PRODUKT	AVD.	GRUPP
P	7	77
BETR.		NR.
Kronmutter för framhjulslager		16
240/260		DATUM
		Nov. 83

## Servicemeddelande

### Ny kronmutter för framhjulslager på 240/260

137931

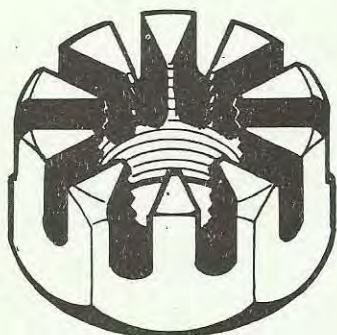
Nya typen

Gamla typen

En ny 20 stegs kronmutter med integrerad bricka, detaljnummer 1 272 918-2, har införts i produktionen vecka 35 1980.

I samband med införandet ändras metoden för justering av framhjulslagret.

Smörj gängen väl. Dra först åt muttern till ett värde av  $57 \pm 7$  Nm. Roterat hjulet under åtdragningen. Lossa därefter muttern ett halvt varv.

Se till att innerringen i yttre lagret ej har fastnat. Dra åt muttern med  $1,5 \pm 0,5$  Nm (fingerkraft).

Dra sedan muttern till närmaste hål och sätt dit saxpinnen. I spindeln finns två möjligheter för att sätta dit saxpinnen.

Navet ska efter lageransättning och låsning rotera lätt.
